**Progetto:** Progetto eolico denominato "Monte Cerchio" della potenza complessiva di 43,4 MW e relative opere connesse, sito nei Comuni di CAIRO MONTENOTTE e CENGIO in provincia di Savona e SALICETO in provincia di Cuneo

**Codice Procedura:** 10686

**Osservazioni in relazione alla documentazione integrativa 22102 EO DE CI D 04 0014 B**

**22102 EO DE CI D 04 0015 B**

ALL.6-FIGURA 3 : ESTRATTO RETICOLO IDROGRAFICO REGIONALE

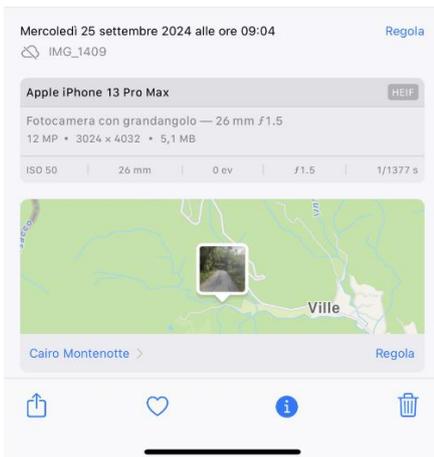
Occorre altresì segnalare come il proponente risulti aver omesso di rilevare un rio esistente in loco che risulta da estratto del reticolo idrografico regionale approvato con DGR 1280 del 14/12/2023. (cfr. allegato sub 6 )

POSIZIONE APPROSSIMATIVA DEL  
PONTE NON CONSIDERATA DAL  
PREPONENTE

il riferimento è alla tavola cartografica in scala 1.10.000 221150 Carretto (zona di confine con il PIEMONTE) in cui si evidenzia la presenza del rio contrassegnato da linea continua blu ovvero a cielo aperto per superare il quale è stato a suo tempo costruito un ponte.

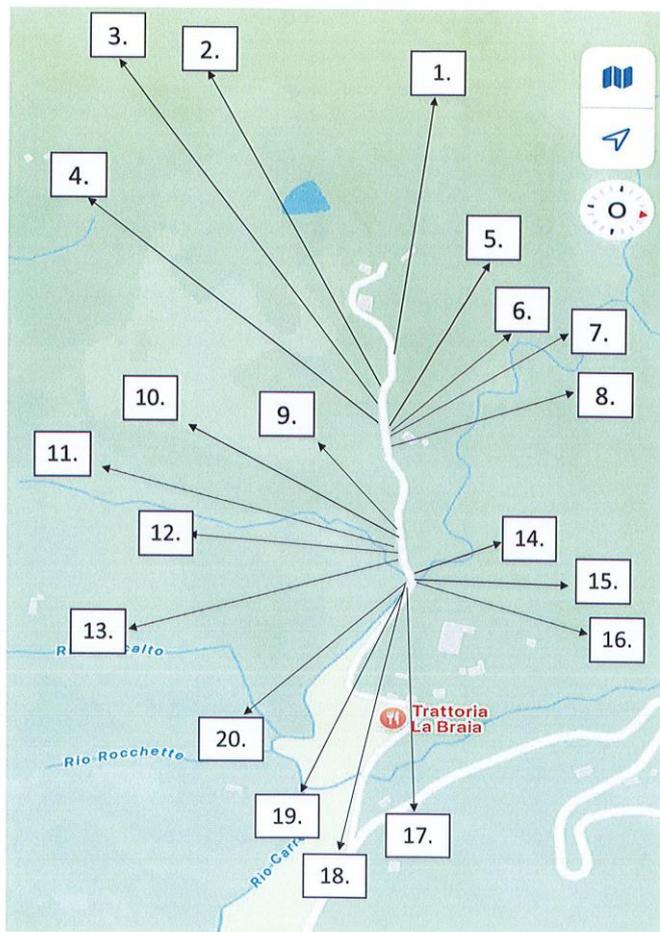
A tutto ciò si deve anche aggiungere che non sono state prese in specifica considerazione a proposito di tale tratto, né le opere di disboscamento che si renderebbero necessarie per consentire il previsto allargamento della strada<sup>2</sup>, né alcuna definita ipotesi progettuale idonea al sostegno della scarpata prospiciente il dirupo, né della scarpate prima e dopo il dirupo in questione, (risulta infatti solo presente un tipologico cfr. elaborato n.115 con una rappresentazione astratta di 3 tipologie di stabilizzazione di scarpate in terra, viminata e palizzata e terra rinforzata, senza peraltro indicare i tratti ove sono previsti le une anziché le altre, senza idoneo lay out di sorta, e senza neppure prevedere con quale materiale e granulometria miscelare la terra in questione (quando si è riscontrato che, del tutto opportunamente, la Commissione PNIEC e di conseguenza il MASE abbiano ritenuto insufficiente le previsioni in altre proposte di Parchi similari quandanche vi fosse la progettazione precisa, ma in assenza di indicazione della granulometria interessata e delle relative proporzioni)

La mancata documentazione dello stato di fatto lascia supporre che il proponente non abbia inteso farsi carico delle opere necessarie per stabilizzare la strada in maniera da consentire il passaggio dei mezzi d'opera senza pericolo di crolli; essendo spirato il relativo termine ciò risulta di per sé impeditivo della richiesta Autorizzazione.

Foto 17: tratto di strada in discesa su ponte "dimenticato".

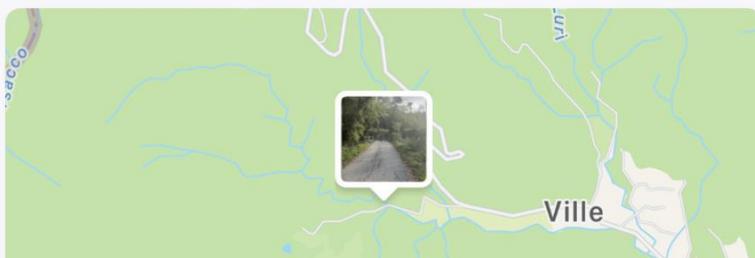
Tale ponte risulta invero di ridotte dimensioni (quanto a larghezza della carreggiata tanto è vero che la linea rossa tracciata dallo studio Bauducco prevede di raddoppiare la carreggiata della strada transitante su detto ponte senza però indicare come)

Di portata non verificata che comunque già solo dalle caratteristiche costruttive risulta essere necessariamente limitata. È solo il caso di evidenziare come l'onere di verificare la compatibilità della portata del ponte rispetto alla massa a pieno carico dei mezzi d'opera previsti sarebbe stato preciso ed indefettibile onere del Proponente.

Il ponte in questione presenta inoltre un sedime stradale che oltre ad essere pressoché la metà di quello indicato come realizzando dalla linea rossa tracciata del proponente, risulta avere in corrispondenza del suo baricentro una angolazione che non risulta permettere il passaggio in sicurezza di mezzi d'opera di sorta.

Figura 1 un estratto del documento del proponente in cui letteralmente si salta il tratto intermedio tra tratto 1 e tratto 2 .

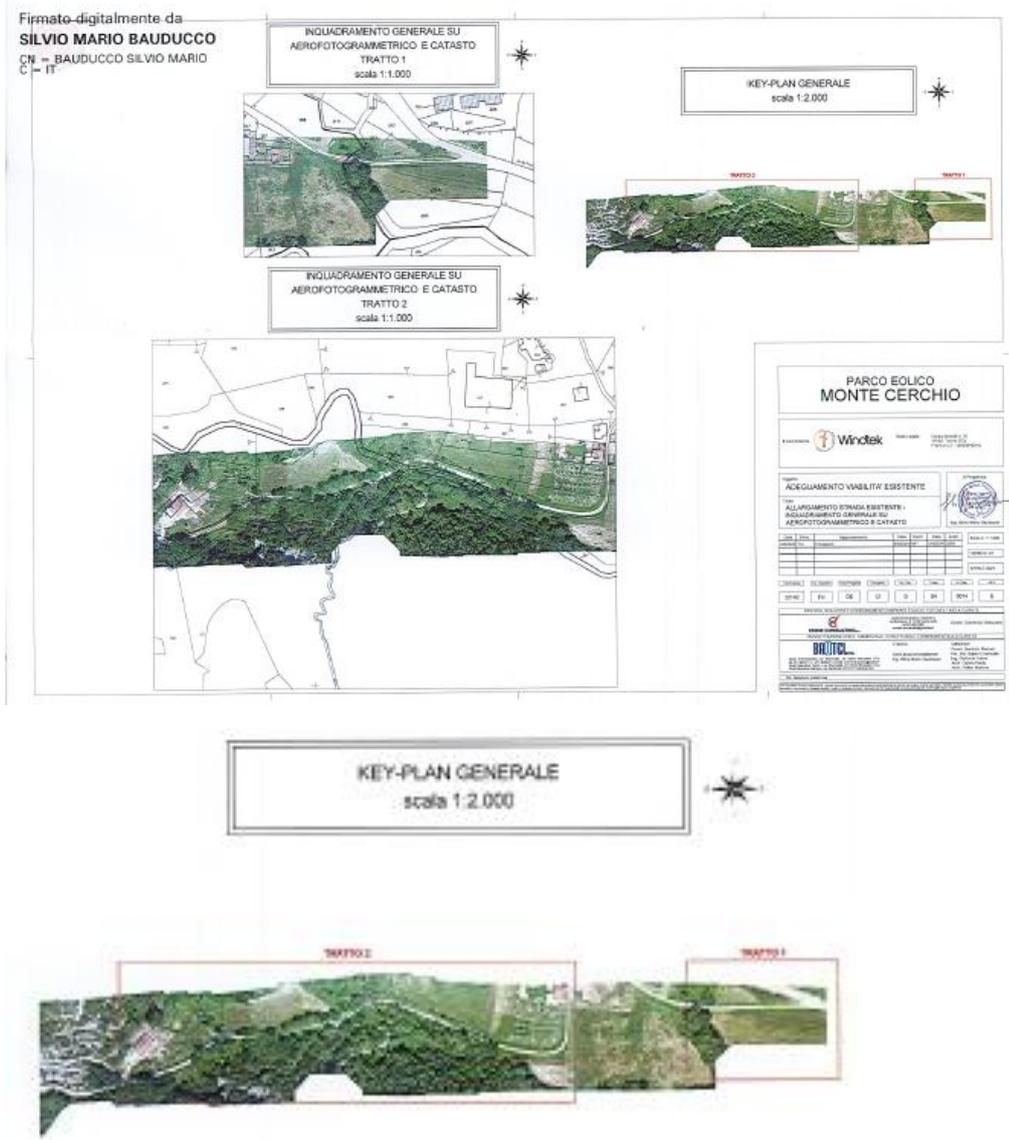
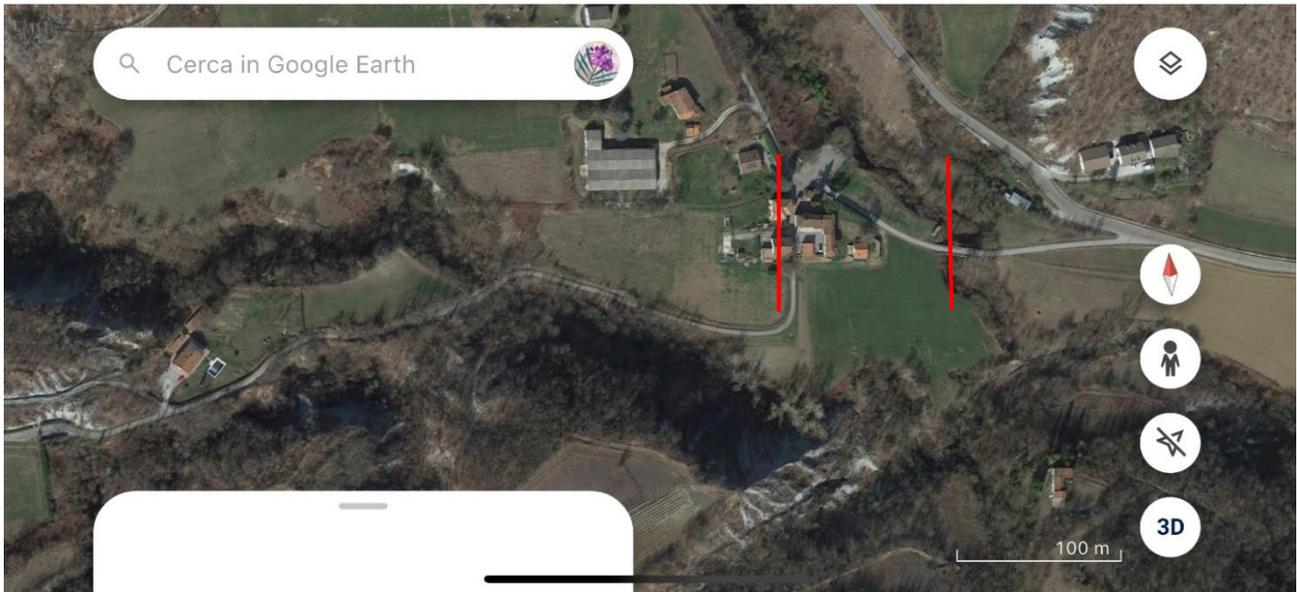
Come emerge in maniera obiettiva dall'elaborato in oggetto, (trattasi di aerofotogramma relativo alla zona di intervento per la strada di accesso) il proponente risulta aver omesso di affrontare in maniera idonea il problema del trasporto delle pale dalla zona dal medesimo rappresentata come tratto 1 alla zona dal medesimo rappresentata come tratto 2 (cfr. scannerizzazione estratto allegato del proponente) (cfr. all.3).

La parte ricompresa tra tratto 1 e tratto 2 è costituita da strada che passa tra le case della frazione Braia come da estratto Google Maps. Allegato ...

Se è vero che il proponente aveva inserito nella emissione del 2023 dell'elaborato 22102 EO DE CD 04 0011 A un ingombro semoventi con conchi e relativo attraversamento della zona agricola sottostante la frazione Braia, che tagliava nella zona verde sottostante, è anche vero che nei documenti integrativi lungi dal meglio documentare l'intervento, ne omette completamente una parte.
